改善箇所説明図

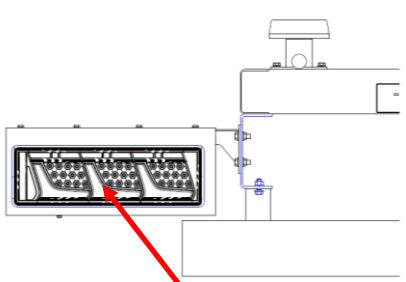
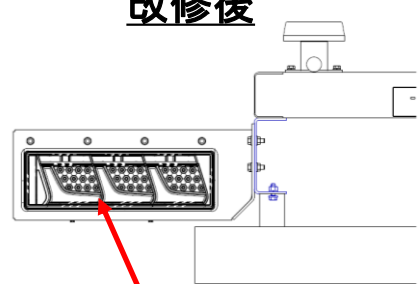
改修前

分割式リヤコンビランプ取付ブラケット

+

リヤコンビランプ化粧枠

スワップボディコンテナキャリアのリヤコンビランプ取付ブラケットにおいて、振動における検討が不十分なため、当該取付ブラケットの強度が不足している。そのため、走行振動などにより当該取付ブラケットに亀裂が生じ、最悪の場合、当該取付ブラケットが破断し、リヤコンビランプと共に脱落することで、他の交通の妨げとなるおそれがある。

改修後

一体型リヤコンビランプ取付ブラケット

全車両、リヤコンビランプ取付ブラケットを対策品に交換する。また、リヤコンビランプを点検し、破損がある場合は新品に交換する。
